危险化学品企业 设计与评价单位服务工作讲评

中化协宁波项目部

设计单位存在的典型问题

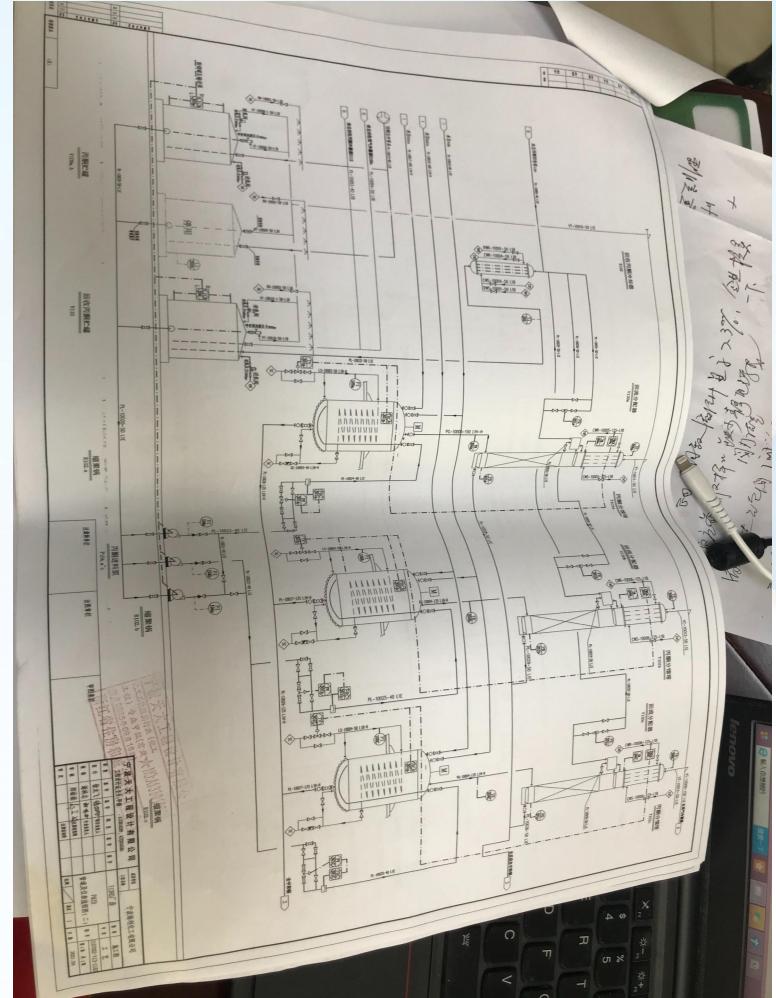
问题1: 公司RD防老剂装置3个缩聚反应釜设置有爆破片, 而**设计单位**出具的相关工艺流程图中未描述。

建议: 按照《关于加强化工过程安全管理的指导意见》

(安监总管三〔2013〕88号) 第二十二条要求, 企业在工艺、设备、仪表、电气、公用工程、备件、材料、化学品、生产组织方式和人员等方面发生的所有变化, 都要纳入变更管理。

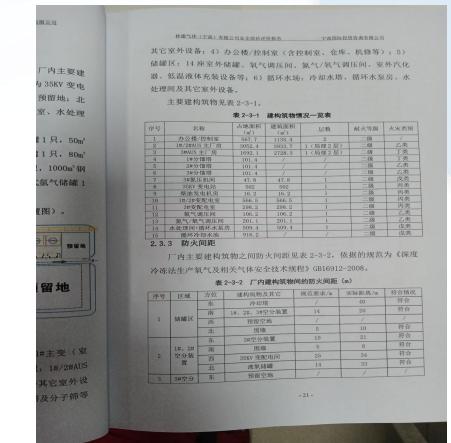
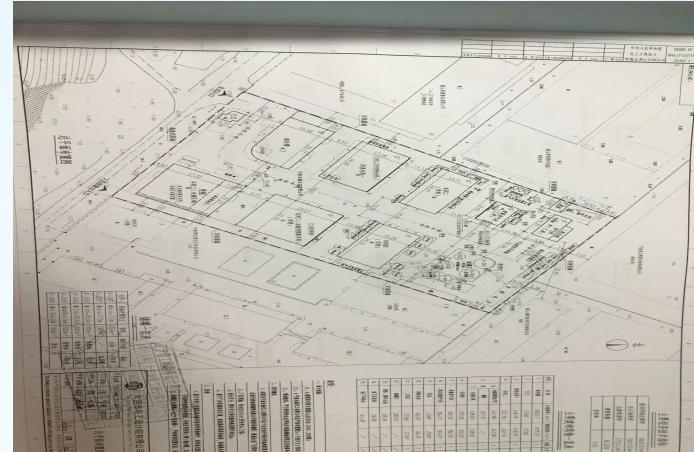
问题2：公司丙类仓库一内设有危废库，设计单位出具的总平面布置图未作相关标注。

问题3：总平面布置图》中，3#AUS主厂房建筑面积1692.1m²，由《建筑工程消防审核意见书》中，主厂房建筑面积为3636平方米，两者不一致。

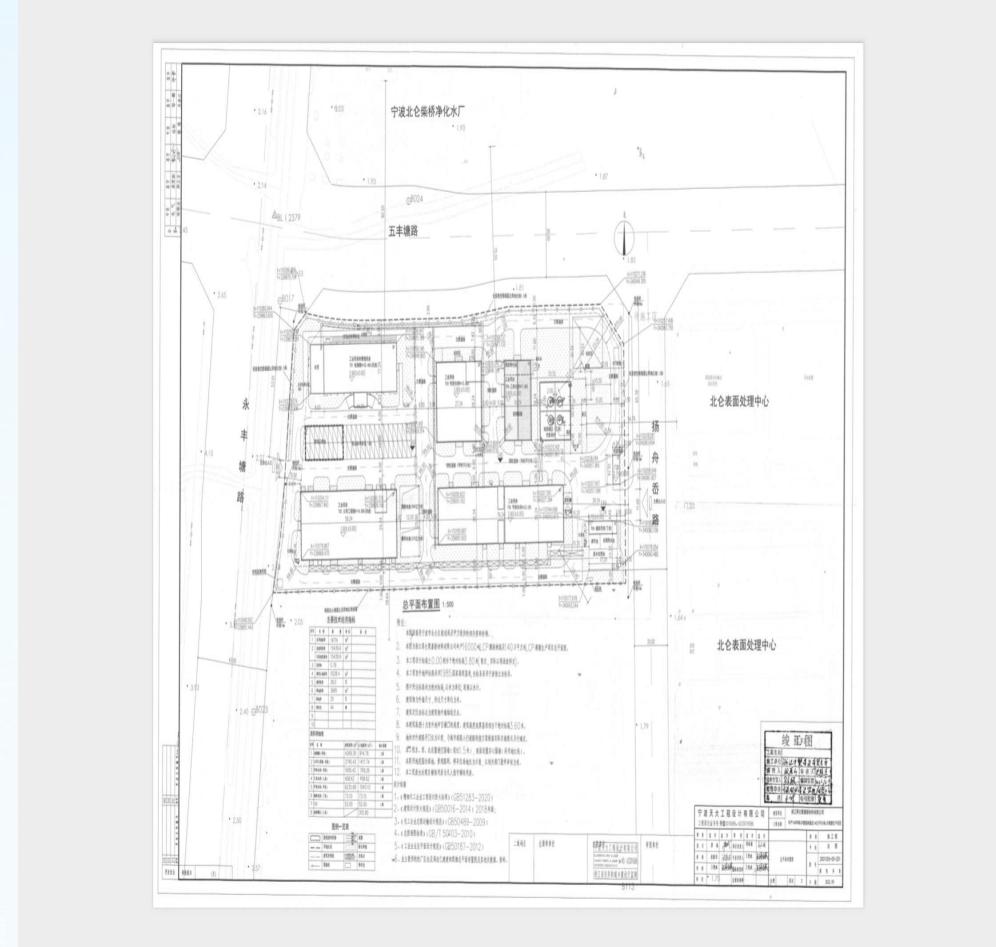
问题1：出具的总平面布置图（竣工图）未标注南侧公司的相关设施的位置及相关尺寸。

问题2：出具的总平面布置图（竣工图）中，未规定乙类仓库的装卸区及相关运输道路。

建议：联系设计单位补充完善相关内容。

建议：按照《精细化工企业工程设计防火标准》

G51283-2020第4.3.2要求，合理规划乙类仓库的运输道路及装卸位置。

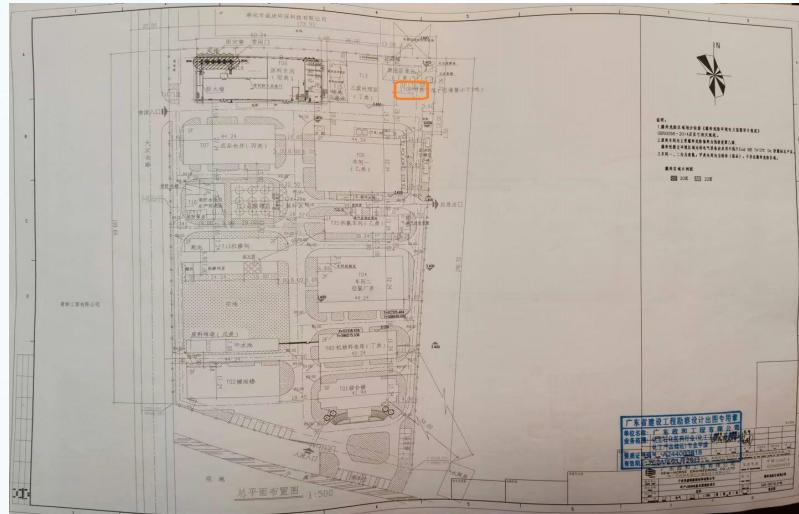
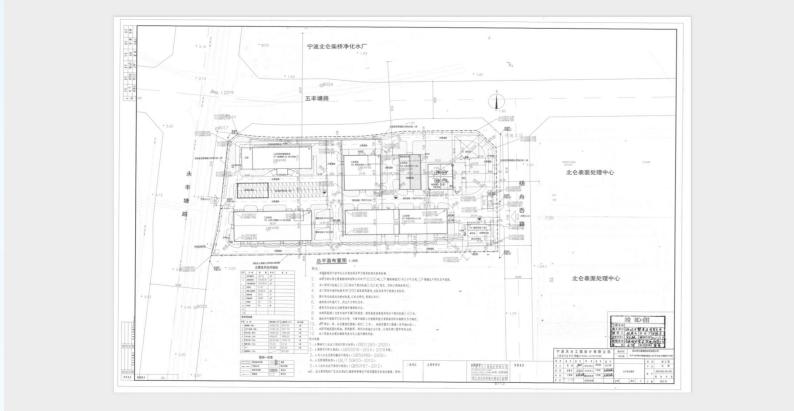
问题3：出具的总平面布置图（竣工图）标注的循环水池，现场实际为循环水站；标注的企业东侧高压线，现场实际不存在。总图和现场存在不一致。

问题4：出具的企业爆炸危险区域划分图（图号：ZJ22-1037-01-0-00）未包含甲类仓库。

宁波市北仑区住房和城乡建设局
建设工程消防验收意见书
仑建消验字〔2019〕第0012号

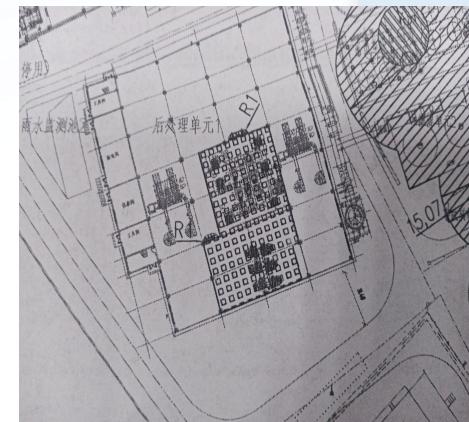
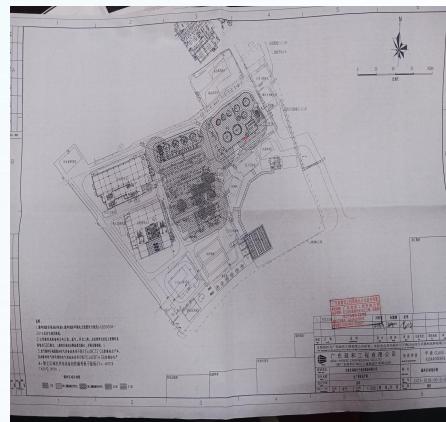
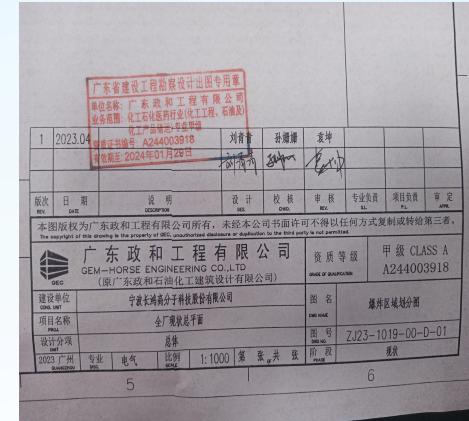
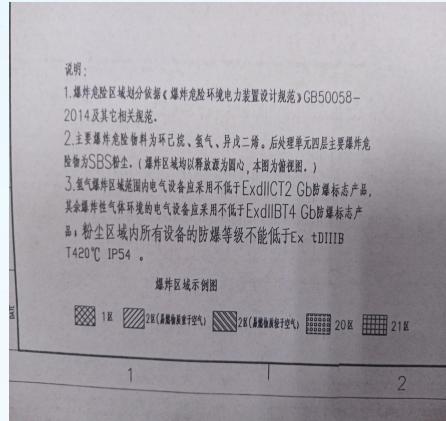
问题5：出具的《现状总平面》中，建筑后处理单元1和后处理单元2与住房和城乡建设局《建设工程消防验收意见书》在占地面积、建筑层数、耐火等级均不一致。

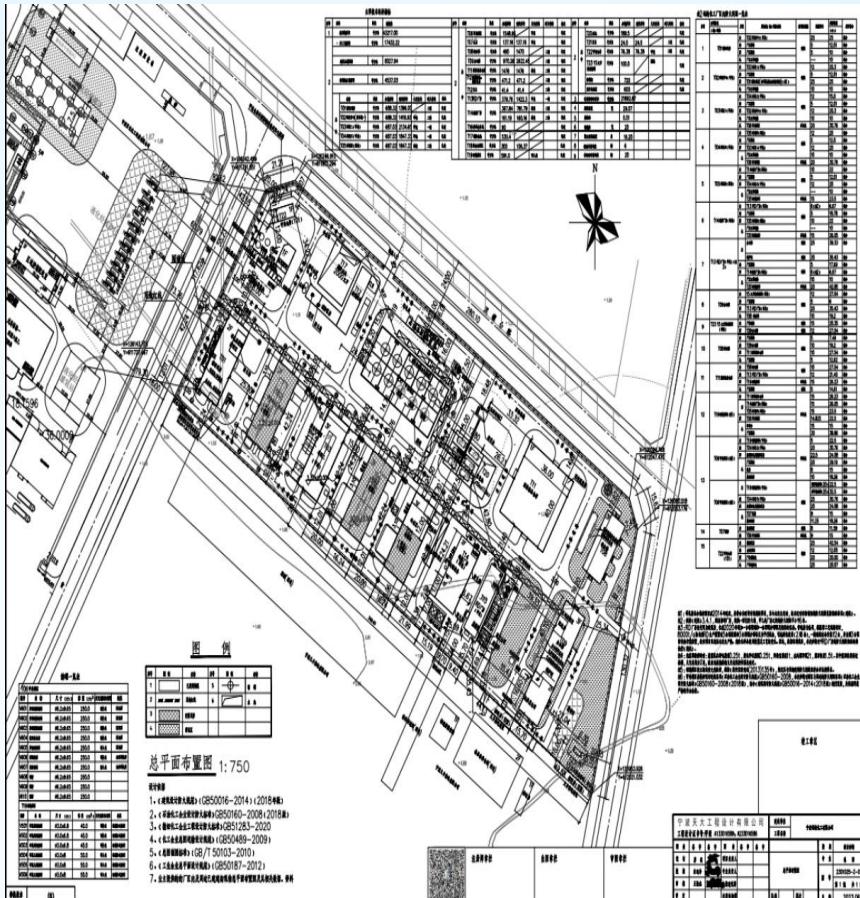
问题1：总平面图，与现场实际情况存在不符合项如下：

- 1) 图纸设计阶段是现状，需要修改为设计诊断或竣工图，参考2023年设计诊断报告后的图纸，补充安全间距合规性汇总表。
- 2) 图纸上标识的距离与现场复核测量不一致。

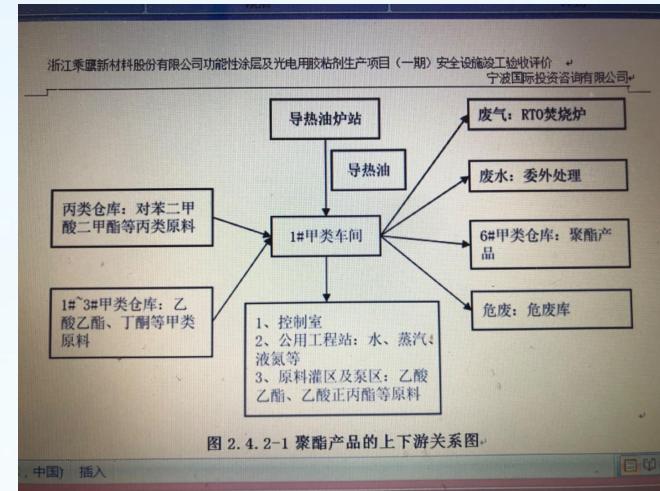
问题3：出具的评价报告2.4.3-1中描述的V602-606液位报警、联锁值与相关操作规程不一致。

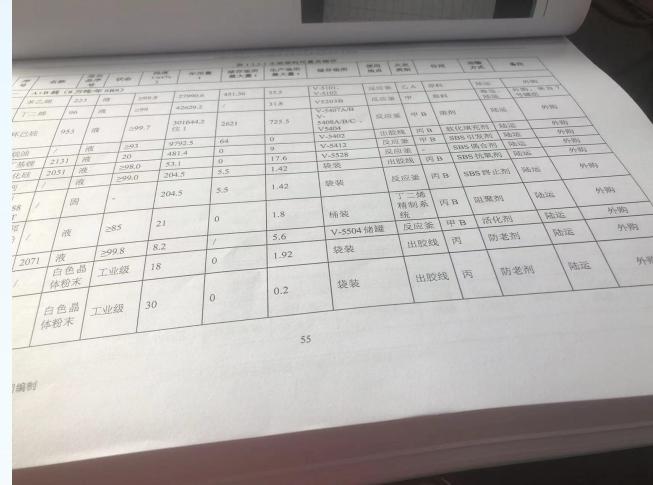
问题1：出具的安全评价报告表1.2.4-1设备设施清单中主要工艺设备缺少温度、压力参数，且部分工艺设备无型号、规格。

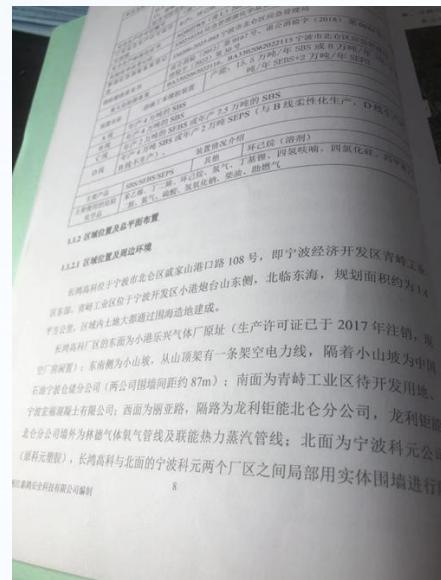
问题3：出具的安全评价报告1.1.2 区域位置及总平面布置缺少项目附近八大场所情况说明。

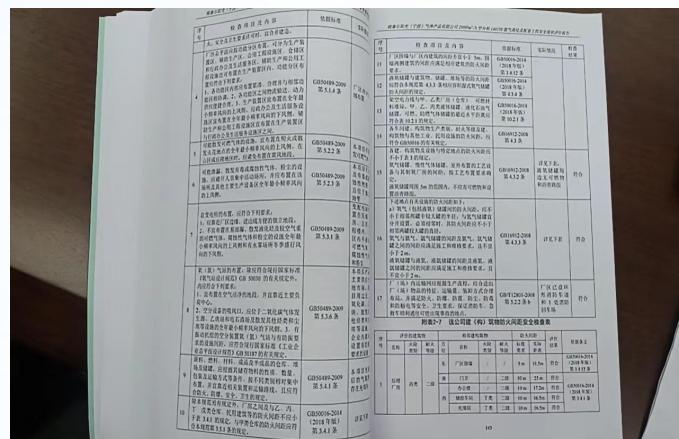
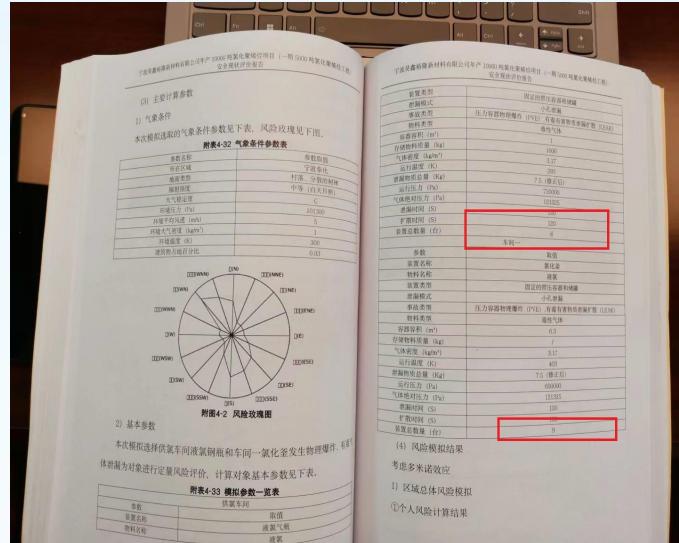
问题1：出具的评价报告表2.4.3-1中，内浮顶储罐V-7805、V17811、V-17808的低液位报警值0.3米，低于浮盘高度。
